**Vedlegg til sak:**
**Høyringsuttale til søknader om løyve til å bygge 12 småkraftverk i
Førde, Askvoll og Naustdal kommunar – Sunnfjordpakken**
Saksutgreiing for Marka kraftverk i Førde kommune
1. Omtale av tiltaket.

Hovuddata for Marka kraftverk

Foto frå søkn: Sett nedover frå inntaksområdet. Rimmavatn nærmast. Karstadvatn til høgre. Førdefjorden lengst borte til venstre. Garden Marka ligg midt mellom Rimmavatn og fjorden, til venstre for Karstadvatn.

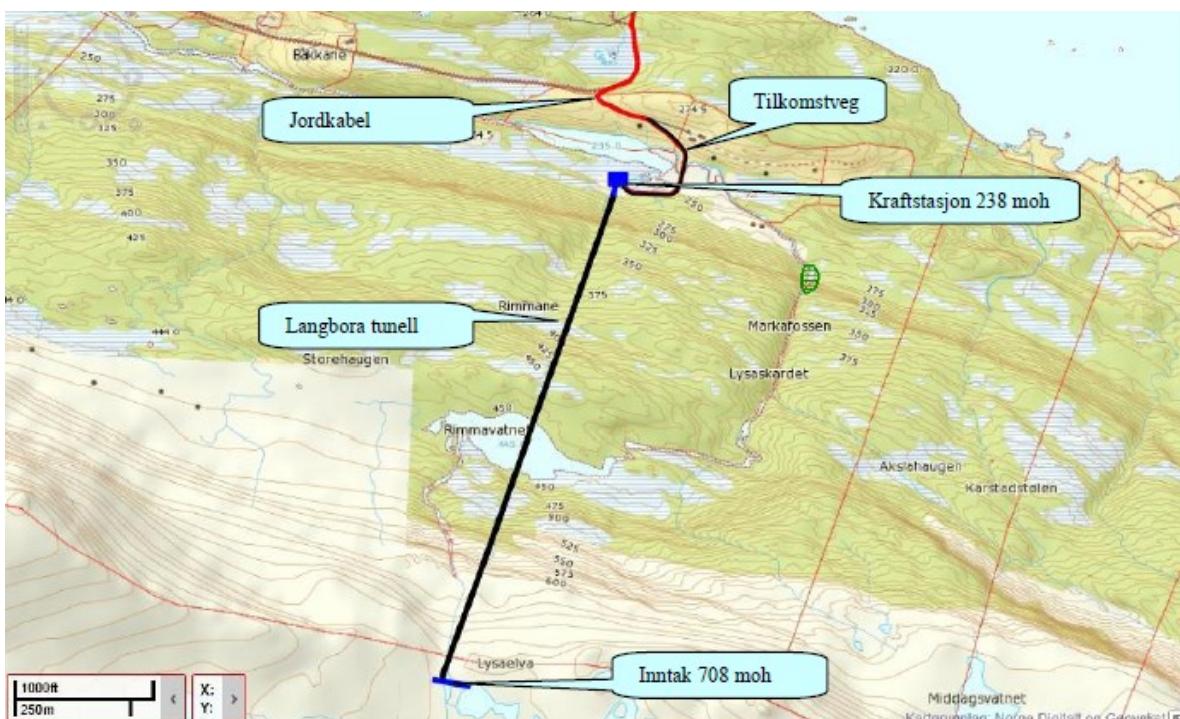
Markafossen og fossefalla høgare opp er godt synlege og er viktige landskapselement sett m.a. frå veg og busetnad ved Karstadvatnet. Elveløpet utanom fossane er ikkje synleg på avstand på grunn av tett vegetasjon.

Lysaelva med fleire mindre fossar og spesielt Markafossen er godt synleg frå vegen til Solheimsdalen, frå andre sida av Karstadvatnet. Fossen utgjer eit viktig element både i kulturlandskapet lokalt og i det store landskapsrommet. Ved utbygging vil det visuelle inntrykket av fossen bli svekka. Markafossen vil i lengre periodar vert mindre markert enn slik vi kan oppleve den i dag. Elvar, fossar og stryk utgjer ein vesentleg del av det heilskaplege landskapsbiletet, både for tilreisande og fastbuande. Med redusert vassføring i elva, vil tiltaket bety eit stort inngrep i landskapsbiletet, og vil påverke opplevingsverdiar knytt til kulturlandskapet. Auka minstevassføring kan vere eit avbøtande tiltak.

Fylkesrådmannen meiner at aktuelle inngrep ved bygging av inntak, boring av vassveg i fjell og redusert vassføring for fossane ovanfor Rimmavatnet, ikkje kan forsvara i høve til landskap og brukarinteresser, og vil rå i frå at det vert gitt løyve til utbygging. Eit redusert prosjekt med inntak t.d. ved Rimmavatnet kan bli vurdert annleis. I søknaden er det lagt til grunn ei relativt låg minstevassføring. Fylkesrådmannen legg til grunn at det i eit ev. redusert prosjekt, vert lagt opp til ei større minstevassføring m.a. av omsyn til Markafossen som eit viktig landskapselement.

Foto frå søkn.: Inntaksområdet med illustrasjon av dam og lukehus.

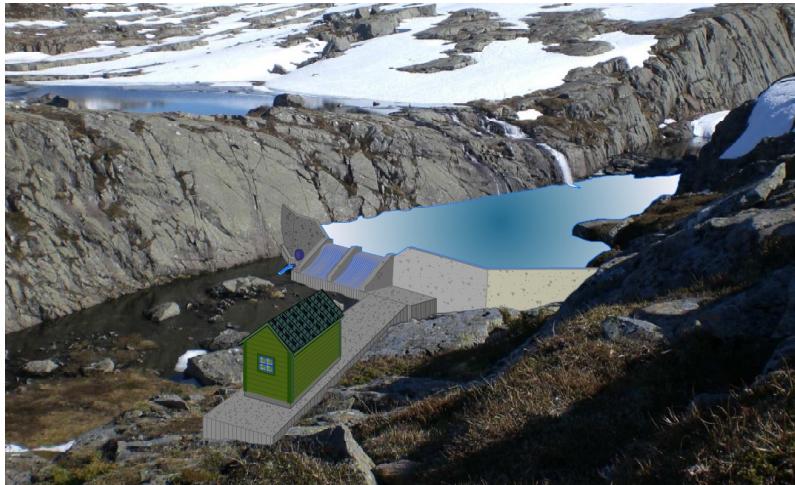
Fylkesrådmannen meiner at aktuelle inngrep ved bygging av inntak, boring av vassveg i fjell og redusert vassføring for fossane ovanfor Rimmavatnet, ikkje kan forsvarast i høve til desse retningslinjene. Eit redusert prosjekt med inntak t.d. ved Rimmavatnet kan bli vurdert annleis. I søknaden er det lagt til grunn ei relativt låg minstevassføring. Fylkesrådmannen legg til grunn at det i eit ev. redusert prosjekt, vert lagt opp til ei større minstevassføring m.a. av omsyn til Markafossen som eit viktig landskapselement.

Ut i frå Bioreg AS sin rapport, er eventuell tilkomstveg til inntaksområdet ikkje planlagt. Ein slik veg vil truleg føre til store inngrep i eit ope skoglaust landskap med lite lausmasse og bart fjell. Ein slik vegløsing kan ikkje tilrådst. For å kunne ta vare på landskapsverdiane i området på ein god måte, må ev. utstyr og materialar til inntaket frakast via luftvegen.
